改善箇所説明図

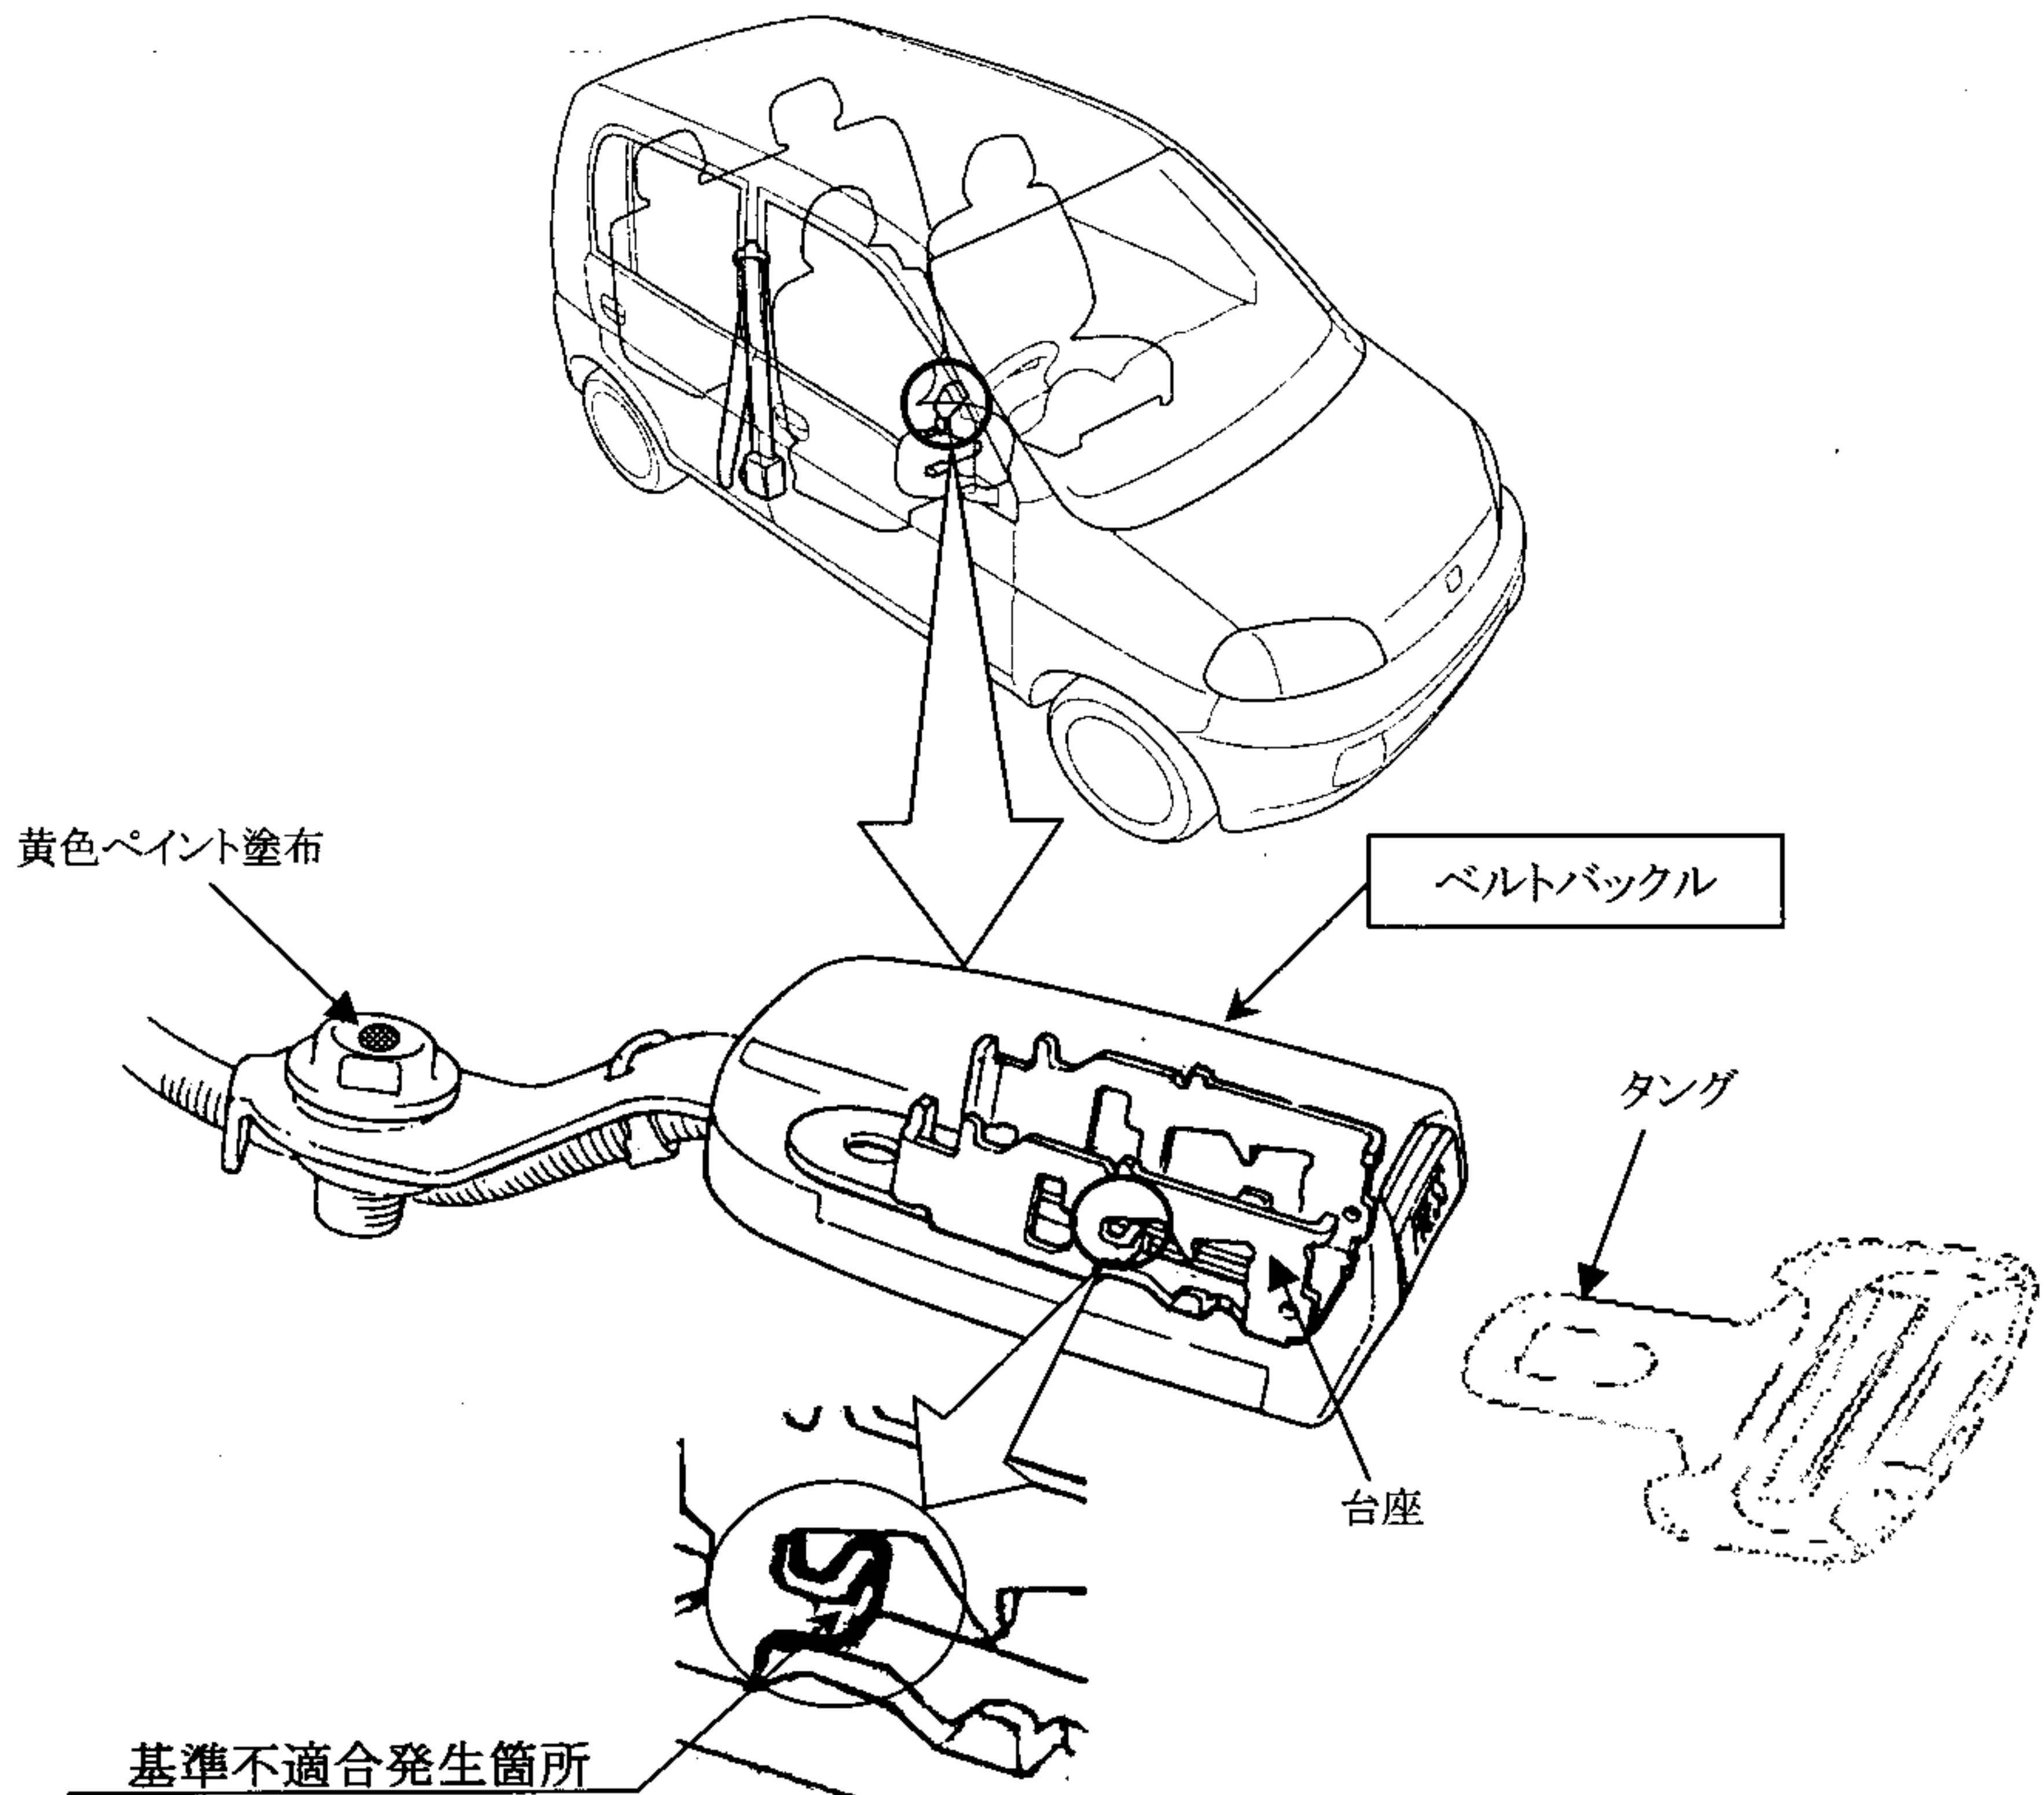
運転者席用座席ベルトにおいて、当該ベルトバックル(タンゲ受け部)内の台座の製造方法が不適切なため、ベルト締結時にタンゲが正しく装着されないことがあり、ロック機構が正常に作動せず、衝突時等において荷重がかかった時にベルトが外れて乗員を拘束できなくなるおそれがある。

全車両、運転者席用ベルトバックルを良品と交換する。

識別: 運転者席用ベルトバックル取り付けボルト頭部に黄色ペイントを塗布する。
